შპს „საგურამო ენერჯის“

4.4 მგვტ სიმძლავრის საგურამო ჰესის მშენებლობისა
და ექსპლუატაციის პროექტის პირობების შეცვლის
სკრინინგის განცხადება

სიტუაციური რუკა N1. 2015 წლის პროექტი და პროექტში შეტანილი ცვლილებები

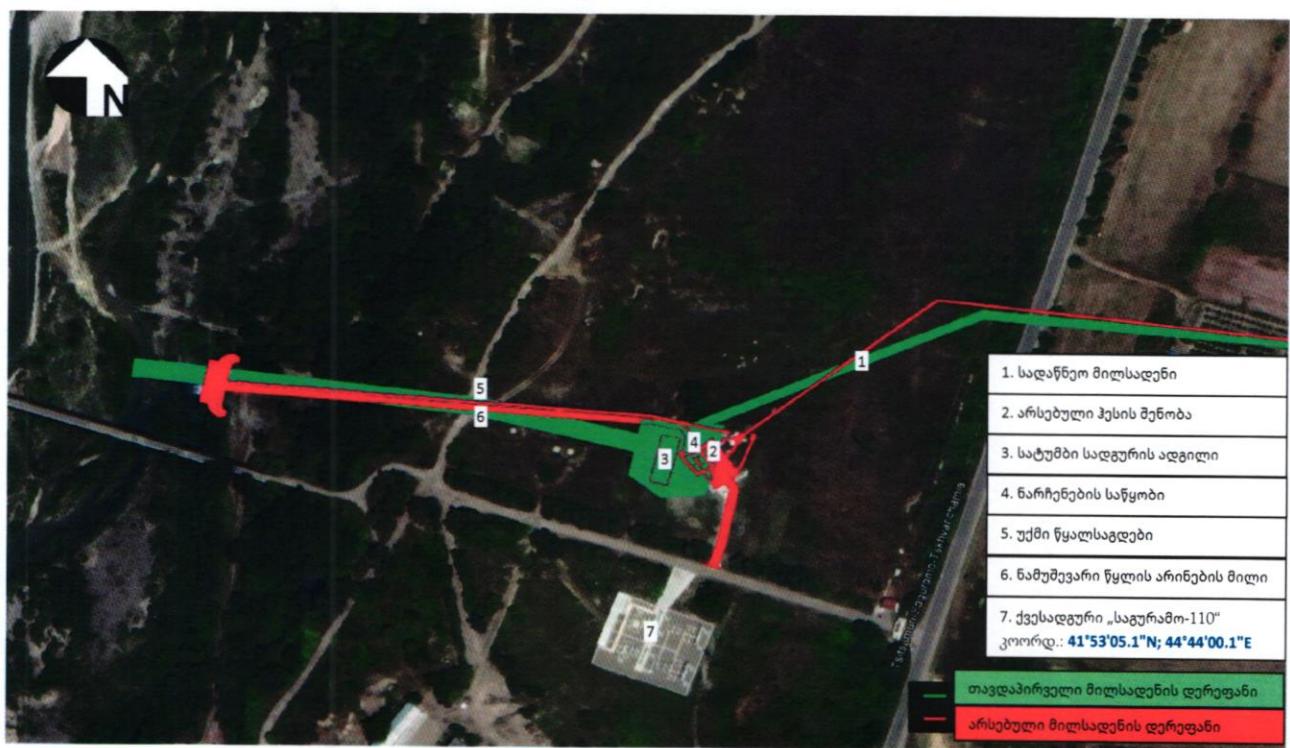
- პროექტის მიხედვით გათვალისწინებული ჰესის შენობის მოწყობა არ განხორციელებულა არსებულ სატუმბ სადგურის შენობაში. არსებულ სატუმბ სადგურს ჩაუტარდა დემონტაჟი და მოეწყო ჰესის ახალი შენობა;
- სახიფათო ნარჩენების დროებითი დასაწყობებისთვის, ჰესის შენობის გვერდით, მოეწყო მსუბუქი ქონსტრუქციის საწყობი;
- მიღსადენის საერთო სიგრძე, ნაცვლად 1191 მ-სა შეადგინა 1300 მ, სიმაღლეთა სხვაობა ნაცვლად 117 მ-ისა შეადგენს 113 მ;

- ნაცვლად ერთი რადიალურ-ღერძული, ფრენსისის ტიპის 4.2 მვტ სიმძლავრის ტურბინისა, ჰესის შენობაში დამონტაჟდა ორი ერთეული რადიალურ-ღერძული ფრენსისის სახეობის ტურბინა, საერთო სიმძლავრით 4,4 მგვტ;

- ღია გამანაწილებელი მოწყობილობა/ქვესადგური არ არის მოწყობილი და ელექტროსისტემაში ჩართვა ხდება პირდაპირი მიერთების გზით. ჰესი ელექტროსისტემაში ჩაერთო 110/6 კვ ქვესადგურის „საგურამო-110“ მეშვეობით, რომელიც ჰესის შენობიდან დაახლოებით 80 მ-ის დაცილებით მდებარეობს. ხოლო, ჰესის დახურული გამანაწილებელი მოწყობილობის ქვესადგურთან დაკავშირება მოხდა 6 კვ-იანი კაბელით;

- გარემოზე ზემოქმედების შეფასების ანგარიშში განხილული, უქმი წყალსაგდებისთვის ნაცვლად 145 მ სიგრძის, 1,0 და 0,6 მ დიამეტრის მილისა, იყენებს 240 მ სიგრძის, 1200 მმ დიამეტრის მილს და ტურბინის ნამუშევარი წყლის არინებისთვის, ნაცვლად 116 მ სიგრძის, 1420 მმ დიამეტრის და 16 მმ სისქის კედლების მქონე მილსადენისა, იყენებს ორი 240 მ სიგრძის, თითოეული 1400 მმ დიამეტრის მქონე მილსადენს.

სურათი 2. ტერიტორიაზე განთავსებული ჰესის შენობა

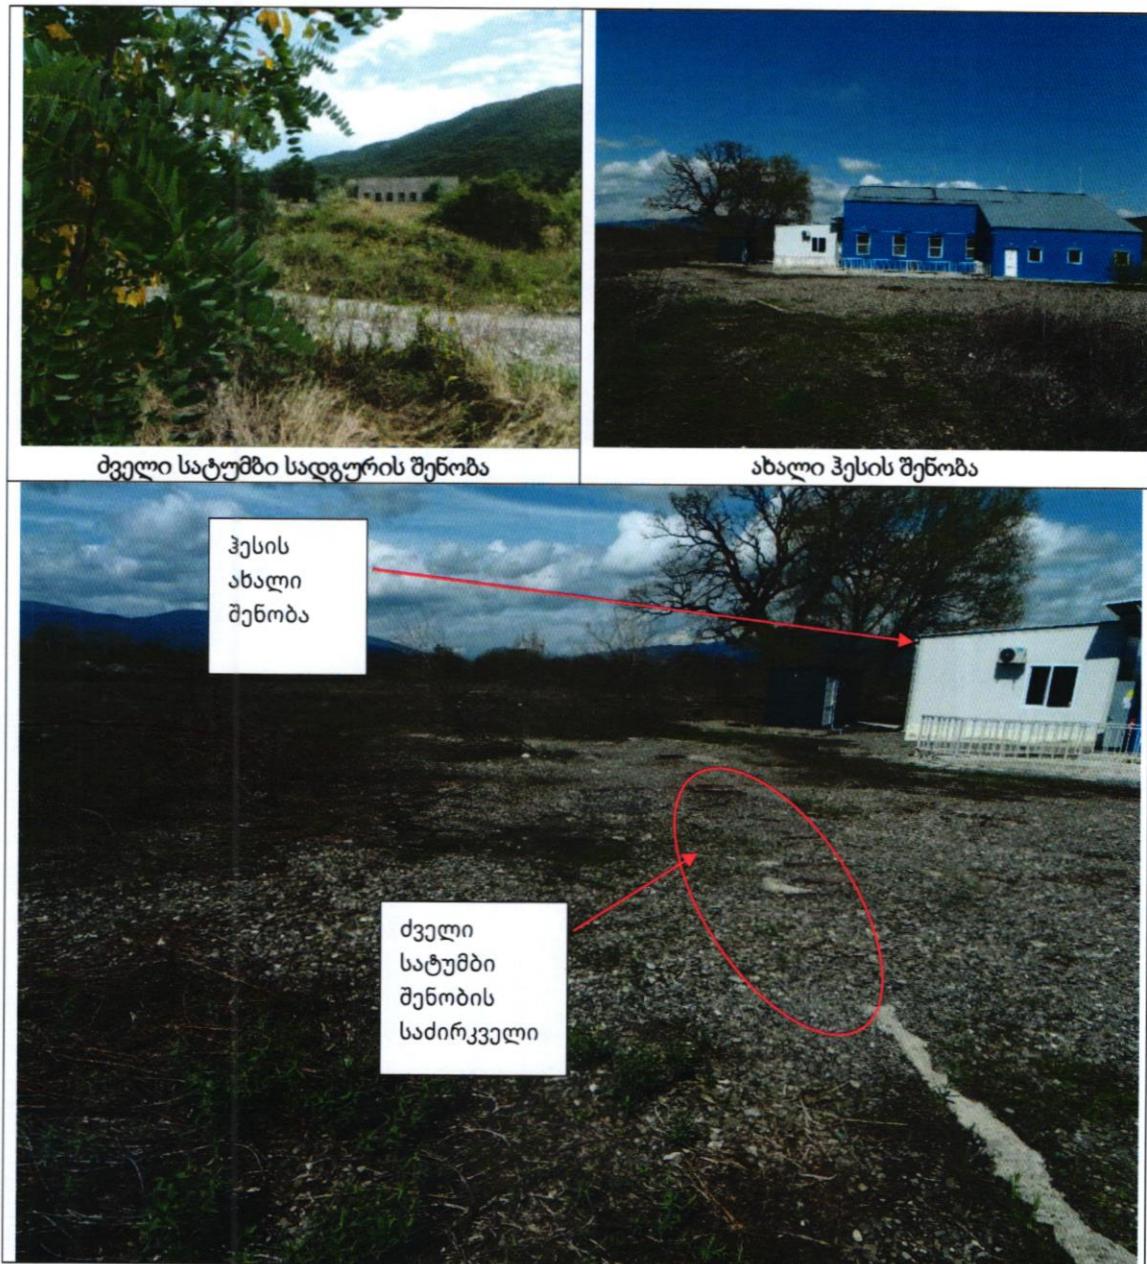
ფაქტობრივი მდგომარეობით, ტერიტორიაზე არ არის მოწყობილი პროექტით გათვალისწინებული ქვესადგური და ქვესადგურისთვის განკუთვნილი ტერიტორიის ნაწილზე, რომელიც არსებული სატუმბი სადგურიდან დაშორებული იყო დაახლოებით 5-7 მ-ით, მსუბუქი კონსტრუქციის გამოყენებით (ე. წ. სენდვიჩ პანელები) მოეწყო ჰესის შენობა, რაც შეეხება სატუმბი სადგურის

არსებულ შენობას, შენობას ჩაუტარდა დემონტაჟი და ტერიტორია მოშანდაკდა ხრეშის ფენით (იხ. სურათი 2).
